W E T T E R S K I P F R Y S L Â N

Onderwerp:
Wateradvies Willemstrjitte 27 te Damwâld

Uitbreiding Woon- en zorghof Willemstrjitte Damwâld

Schetsontwerp

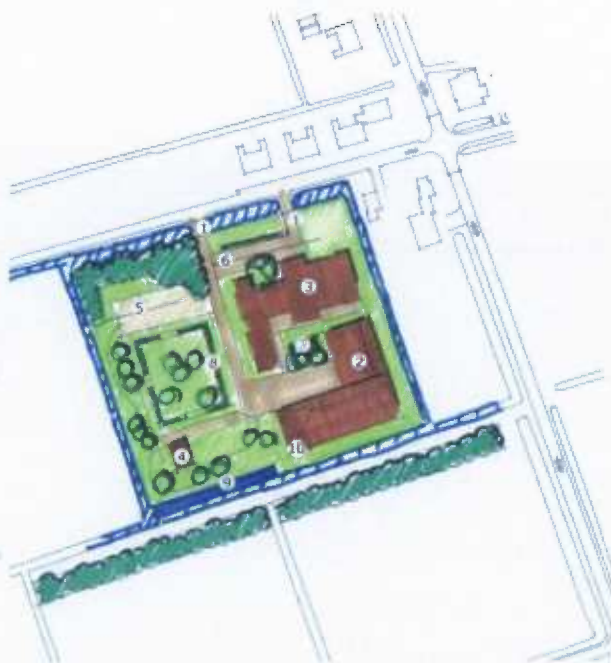
U geeft aan dit graag te willen realiseren door de sloot aan de zuidzijde van het perceel te verruimen, waarmee 150m² nieuw oppervlaktewater wordt aangelegd. De locatie waar de verruiming wordt uitgevoerd staat met een '9' aangegeven op onderstaande figuur.

Wetterskip Fryslân gaat ermee akkoord dat de compensatie op de aangegeven plaats wordt gerealiseerd. Voor vragen met betrekking tot de compensatie kunt u contact opnemen met de rayonbeheerder van Wetterskip Fryslân, de heer H. Sikma (bereikbaar via telefoonnummer 058 – 292 22 22).

Voor het verbreden van de sloot is een watervergunning nodig. Meer informatie hierover vindt u onder *Waterwet* in deze brief.
